Référence R001-1620847LIZ-V01

Carte 4 : Principaux sites à chauves-souris en Picardie (Source : ENVOL)

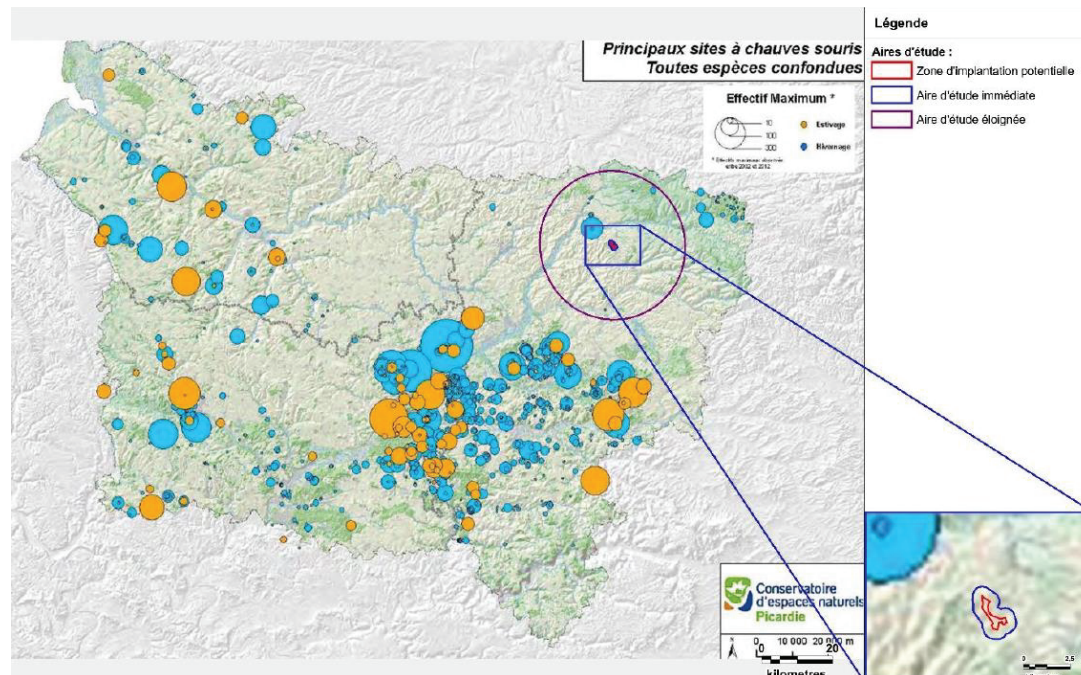
L'autorité environnementale recommande :

- de réaliser des vérifications de la présence de gîtes dans les boisements de la zone d'étude immédiate ;
- d'analyser les relations entre le site de projet et le gîte hivernal mentionné à trois kilomètres ;
- d'étudier les déplacements des chauves-souris entre les gîtes estivaux et hivernaux recensés.

La Carte 4 publiée par le Conservatoire d'espaces naturels de Picardie, cartographie les principaux sites d'estivage et d'hibernation connus des chiroptères dans la région Picardie. Aucun site d'hivernage et de mise-bas de chiroptères n'est connu dans le périmètre de l'aire d'étude immédiate. En revanche, un gîte d'hivernation relativement important se situe dans l'aire d'étude éloignée, au Nord de la zone du projet. Il est probable que ce gîte se situe au sein de la ZNIEFF de type I N°220013439, dans d'anciennes cavités abandonnées de type ouvrages civils.

D'après les informations du BRGM (Bureau de Recherche Géologique Minière), nous recensons peu de cavités dans le périmètre de l'aire d'étude éloignée. Ces cavités correspondent surtout à des caves, au sein des villes, ainsi qu'à quelques trous de type indéterminé. Aucune donnée concernant l'occupation de ces cavités n'a été trouvée, même si nous supposons que les cavités de type ouvrages civils présentes près de la ville de Guise sont celles qui hébergent le gîte d'hivernation des chiroptères mis en évidence précédemment.

Dans le cadre de l'étude écologique, une vérification des gîtes a eu lieu.

Les recherches des gîtes d'estivage se sont déroulées les 10 et 24 juillet 2019. Les secteurs d'investigation sont présentés sur la carte dressée page suivante. Les prospections ont essentiellement visé les recherches au niveau des combles de bâtiments et des clochers d'églises. Une attention particulière a également été apportée à la recherche de traces de guanos et aux restes de repas (restes de chitines ou ailes de papillons déchirées). Si ces indices de présence ont été retrouvés en grand nombre, le lieu prospecté a été considéré comme un gîte potentiel pour les chiroptères.

Les recherches des gîtes à chauves-souris en période d'estivage se sont traduites par la prospection de trente-deux bâtiments dans un rayon de deux kilomètres autour du projet.

Les différents boisements présents dans le périmètre d'action de nos prospections sont susceptibles d'accueillir des colonies ou des individus solitaires arboricoles notamment au niveau des anfractuosités des arbres telles que les loges de pics, les écorces décollées et autres cavités. Ce potentiel concorde avec les écoutes au sol menées avec un Pettersson qui démontre une activité chiroptérologique plus importante au niveau des linéaires boisés.

Il n'est pas possible de prospecter tous les arbres présents dans les boisements présents autour de la zone du projet éolien.

Nous signalons que la totalité des éoliennes projetées se place à plus de 200 mètres en bout de pale des linéaires boisés les plus proches, ce qui constitue une mesure d'évitement forte pour la préservation des populations de chauves-souris et respecte les recommandations d'EUROBATS (lesquels préconisent un éloignement des éoliennes d'au moins 200 mètres des linéaires boisés).

La sensibilité d'un gîte dans le cadre d'un parc éolien est le risque de destruction lors des travaux. Les gîtes situés à 2 kilomètres ne risquent donc en aucun cas la destruction.

Aucun déboisement n'est prévu dans le cadre du projet éolien. Aucun impact n'est donc à prévoir sur les gîtes estivaux ou hivernaux.

Figure 17 : Modélisation verticale de l'activité chiroptérologique - projet éolien de Sud-Vesoul (Source : Kelm et Beucher, 2011-2012)

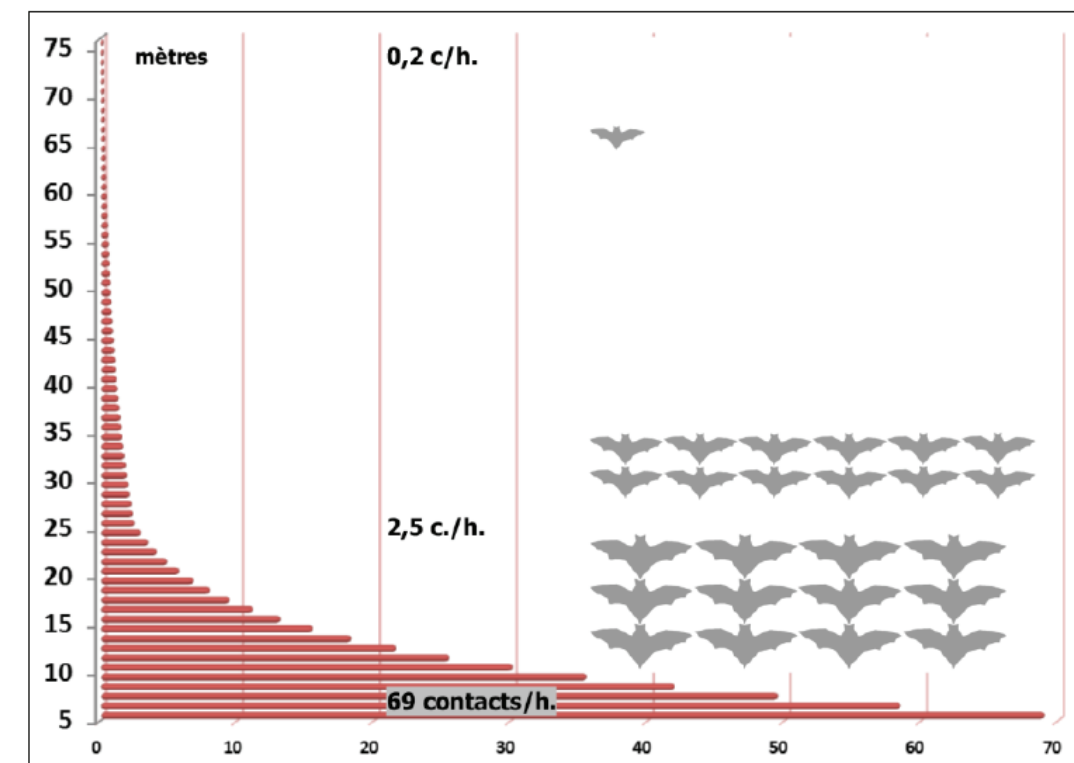
L'autorité environnementale recommande :

- de préciser le niveau de sensibilité à l'éolien des espèces de chauves-souris recensées ;
- de préciser leurs hauteurs de vol notamment au regard de la garde au sol des éoliennes et de la hauteur totale des éoliennes prévues ;
- de requalifier les enjeux à la hausse compte-tenu du fait que ces espèces sont protégées et de retenir les niveaux les plus élevés d'enjeux pour définir les impacts et les mesures de réduction adaptées.

A noter par ailleurs la garde au sol des éoliennes est de 33 mètres quel que soit le modèle (hauteur sol-bas de pale). En considérant le graphique exposé précédemment (Figure 17), nous mettons en évidence une activité chiroptérologique maximale entre 5 et 15 mètres de hauteur. Au-delà, la présence de chauves-souris devient rare et l'activité moyenne se porte à environ 2,5 contacts/heure alors qu'elle s'évalue à environ 69 contacts/heure entre 5 et 10 mètres de hauteur (selon la modélisation verticale de l'activité chiroptérologique au droit du projet éolien de Sud-Vesoul - Kelm et Beucher, 2011-2012).

Dans ces conditions, nous estimons que la garde au sol prévue dans le cadre du projet des Cerisiers est suffisante pour atteindre des espaces de vol très peu fréquentés.

Carte 5 : Principaux couloirs et spots migratoires connus en Picardie (Source : SRE Picardie, page 73)

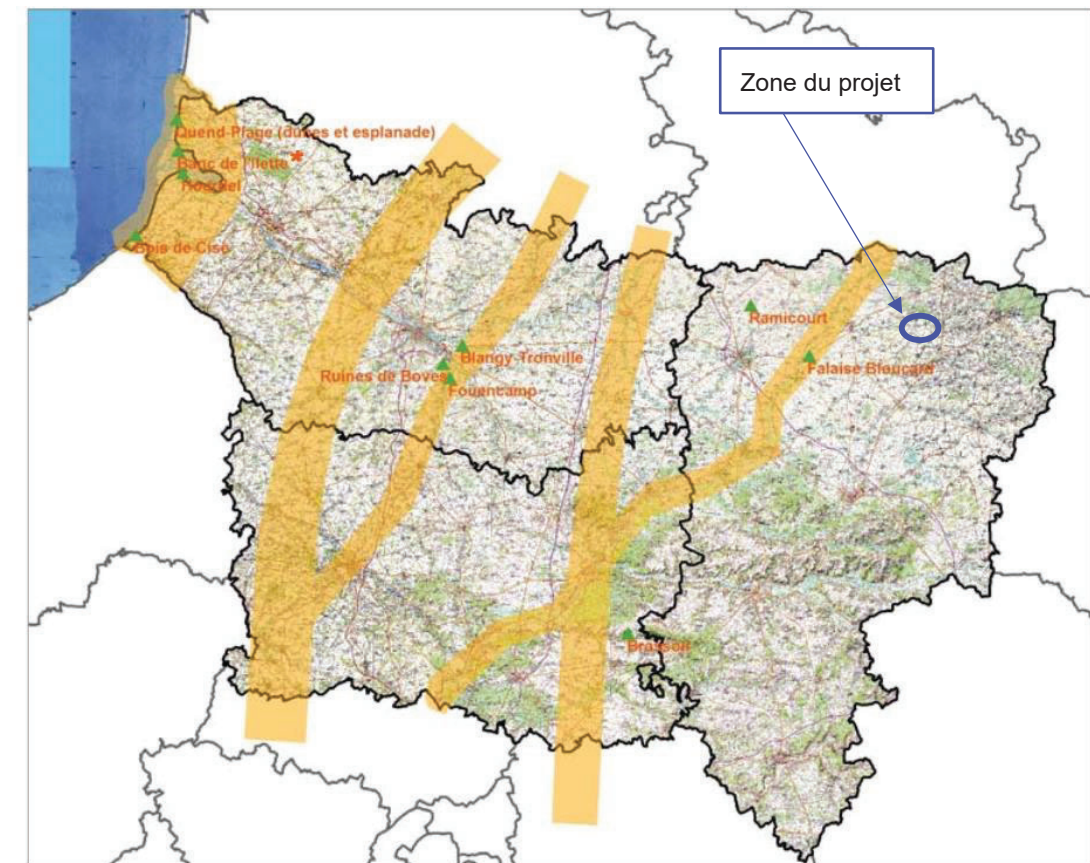
L'autorité environnementale recommande d'utiliser la technologie radar afin d'apprécier les enjeux migratoires sur les oiseaux.

Le projet éolien des Cerisiers ne se trouve pas au sein d'un axe de migration (Carte 5).

Le guide de la prise en compte des enjeux avifaunistiques et chiroptérologiques dans les projets éoliens (Source : préfet de la région Hauts-de-France, Septembre 2017) précise que lorsque le projet se situe dans au moins une des situations suivantes, l'étude de la migration doit également utiliser la technologie radar :

- dans une bande de 20 kilomètres du littoral ;
- au sein d'une zone présentant une forte densité d'éoliennes ;
- dans une bande de 10 kilomètres des principales vallées orientées nord-est/sud-ouest ;

- dans un rayon de 5 kilomètres autour des zones de protection spéciale (ZPS –sites Natura 2000 –Directive « Oiseaux »).

La zone du projet n'est pas située à proximité du littoral, ni d'une zone de protection spéciale (ZPS). Pour information le littoral est situé à plus de 188 km de la zone du projet. La ZPS la plus proche se trouve à environ 19,3 km de la zone du projet.

Le projet s'installe à proximité de parc éolien existant, cependant, cette zone ne présente pas une forte densité d'éoliennes, contrairement à certains secteurs de la région Hauts-de-France.

TAUW France a réalisé 8 passages en migration postnuptiale en 2018 et 4 en migration pré-nuptiale en 2019.

Nous estimons qu'au vu de la pression d'inventaire réalisée dans le cadre de ce projet (8 passages en migration postnuptiale et 4 passages en migration pré-nuptiale), nous bénéficions de connaissances suffisantes quant à la densité de migration dans ce secteur, nous permettant de juger que l'utilisation d'un radar dans le cadre du suivi de la migration n'est ici pas nécessaire.

Figure 18 : Schéma représentatif de la surface et la méthode de prospection pour le suivi de mortalité (Source : Protocole de suivi environnemental des parcs éoliens terrestres, 2018)

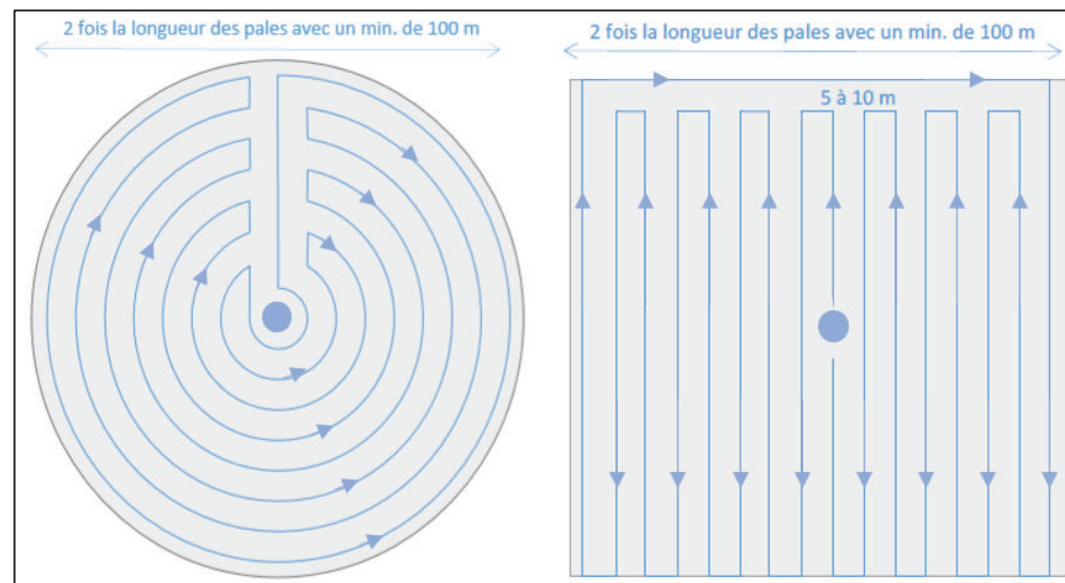
L'autorité environnementale recommande de décrire précisément les protocoles de suivi après implantation qui seront mis en place, et d'assurer que les données obtenues pourront être comparées avec celles recueillies lors de l'établissement de l'état initial.

La prospection s'effectue en réalisant des transects linéaires virtuels espacés de 5 à 10 mètres pendant 30 à 45 minutes par éolienne selon le couvert végétal et la surface à prospector. La prospection peut éventuellement se faire à l'aide d'un balisage physique ou par GPS afin de mieux visualiser la surface à étudier. Le schéma de la surface et la méthodologie de prospection est repris dans la figure ci-après.

Les surfaces prospectées feront l'objet d'une typologie et d'une cartographie des habitats selon la typologie EUNIS afin de prendre en compte les biais liés à l'effort de prospection

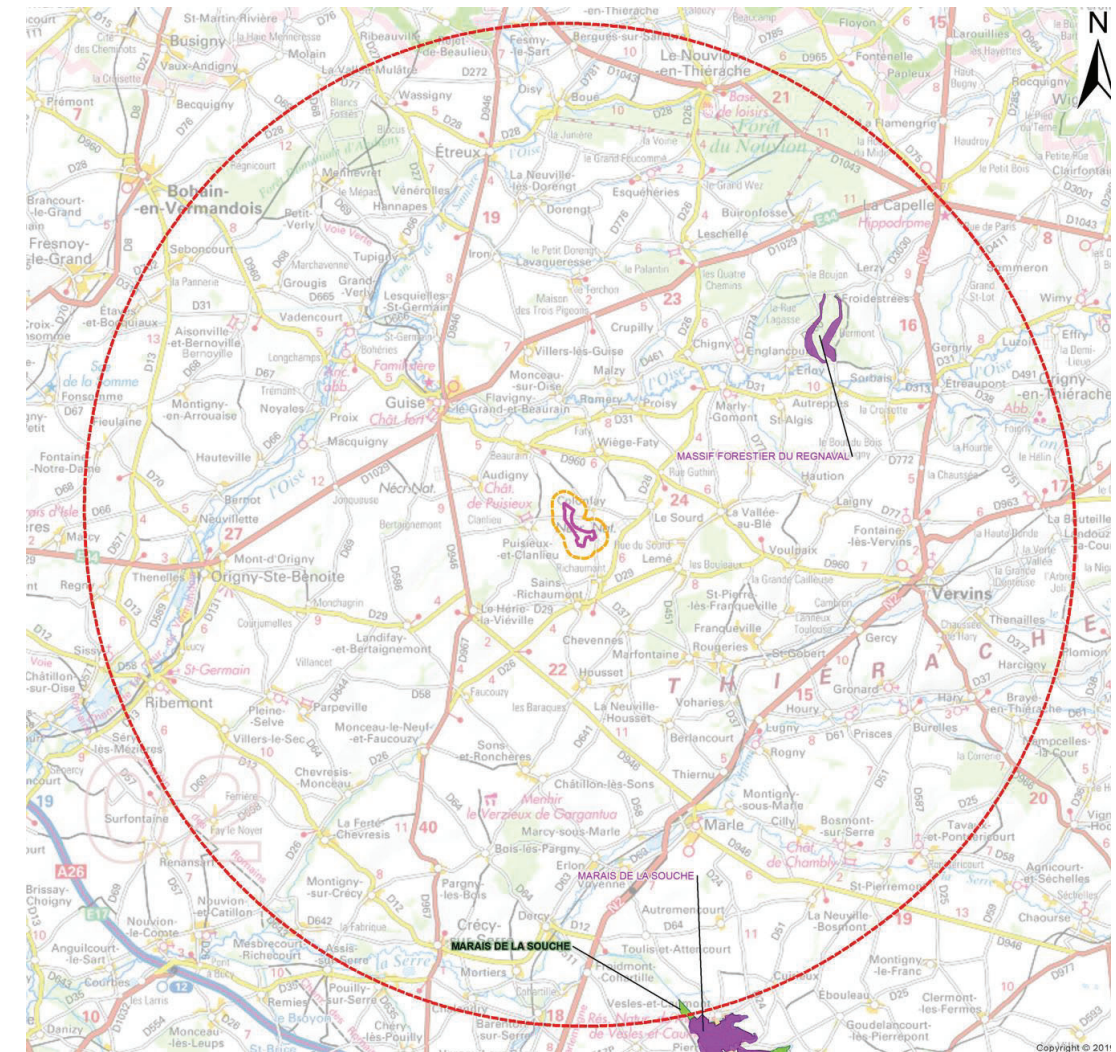
L'autorité environnementale recommande de :

- compléter l'analyse des incidences en prenant en compte les espèces inscrites au formulaire standard des données des sites Natura 2000 dont les aires d'évaluation spécifiques recoupent le périmètre du projet ;
- réévaluer les incidences du projet sur le réseau Natura 2000 après les inventaires complémentaires à établir notamment sur les chauves-souris et les rapaces, et de prendre des mesures supplémentaires pour aboutir à un impact résiduel faible.

D'après les données cartographiques fournies par la Direction Régionale de l'Environnement, de l'Aménagement et du Logement (DREAL) Hauts-de-France, le projet éolien des Cerisiers est localisé en dehors de périmètre de site Natura 2000.
